ADENDUM #6

A las compañías que retiraron las Bases de Licitación Pública Nacional **LPN-MPC-GT-23-2024 "PAVIMENTACIÓN BARRIO LOS MANGOS, 1ERA CALLE ENTRE 6 Y 9 AVENIDA, PUERTO CORTÉS, CORTÉS, HONDURAS"**, se les informa lo siguiente:

201.03 Medición

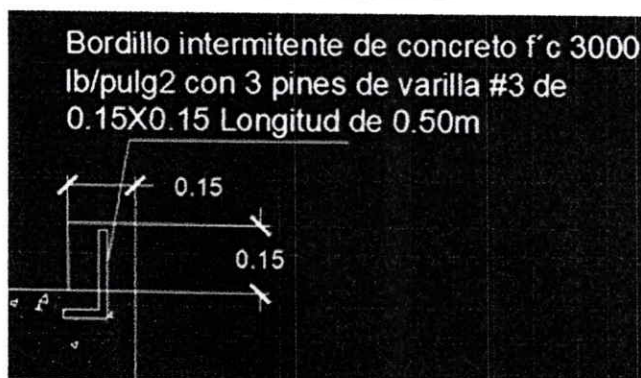
8. Proporcionar la especificación técnica de la actividad 1.03 Abra y Destronque.

Agregar lo siguiente:

El corte de árboles se pagará por unidad de árbol removido según tabla del apartado anterior

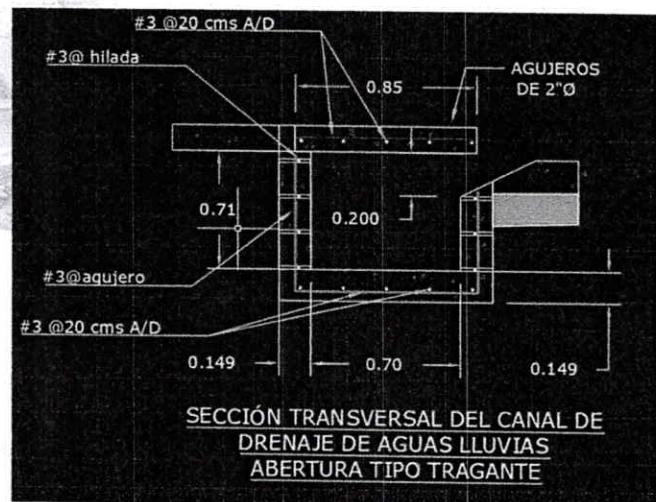
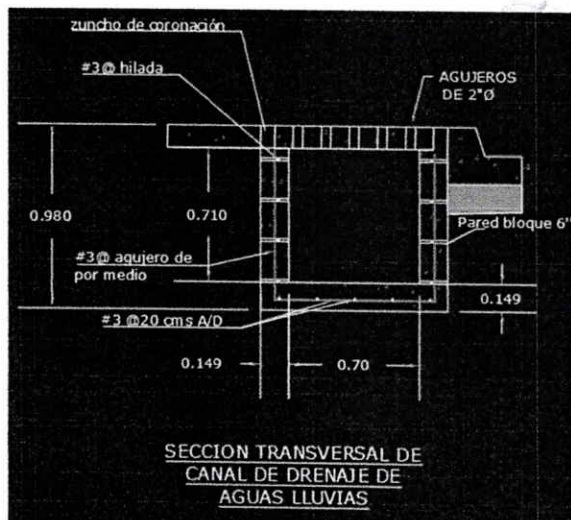
10. Proporcionar el detalle de los bordillos intermitentes indicando la longitud y el espaciamiento entre ellos.

R/=

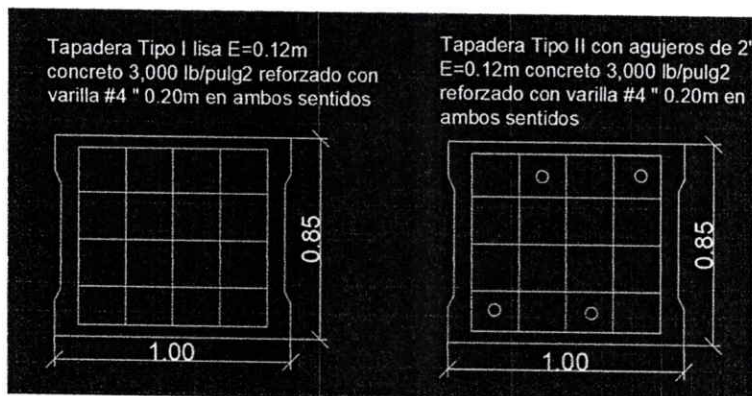
13. Proporcionar las secciones a excavar en los sistemas de aguas negras.
R/= Las actividades de aguas negras fueron eliminadas en adendum #5.
14. Proporcionar el detalle de los pozos de inspección de aguas negras
R/= Las actividades de aguas negras fueron eliminadas en adendum #5.
15. Proporcionar mayores detalles de la actividad 3.07 acometida domiciliaria en donde se nos indique la longitud, tipo, diámetro y accesorios de la tubería ya que no aparecen en los planos.
R/= Las actividades de aguas negras fueron eliminadas en adendum #5.
16. Proporcionar detalle de la caja de conexión domiciliaria
R/= Las actividades de aguas negras fueron eliminadas en adendum #5.
17. Proporcionar el detalle de la actividad 4.04 cunetas ya que no aparecen en los planos.
R/=
